Påklage af Næstved Kommunes godkendelse af projektforslag for konvertering af 14 energidistrikter i Næstved af 28. november 2017

Dansk Gas Distribution A/S (DGD) påklager hermed Næstved Kommunes (NK) ovennævnte afgørelse.

Figur 1: Aldersfordeling af gaskedler i de 14 energidistrikter

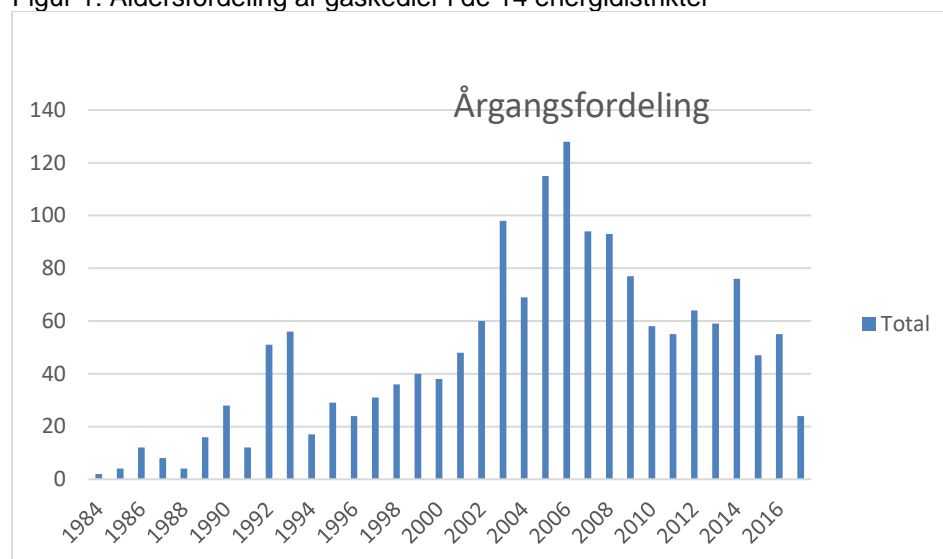
De nuværende 1.628 gaskedler i de fjorten områder er aldersmæssigt fordelt over et stort spænd.

Det ses, at der fortsat er kedler fra 1980'erne og 1990'erne i drift. Det betyder, at gaskedlerne ikke har en absolut levetid. Gaskedler holder altså ikke pludselig op med at virke ved en alder på 15 år, 20 år eller 25 år. I stedet er det sådan, at sandsynligheden for at en gaskedel til en almindelig husholdning udskiftes er høj ved en alder på 20 år, men også at nogle kedler skiftes tidligere og at andre kedler skiftes senere. Bemærk således at der fortsat er kedler på over 30 år i drift i området.

Denne kendsgerning understreger, at der sker en løbende udskiftning af kedlerne pr. år.

Alligevel tillader Kommunen en udskiftning af alle kedler, der er ældre end 15 år i det første år. En udskiftning der tillige som gennemgået ovenfor er indregnet helt forkert.
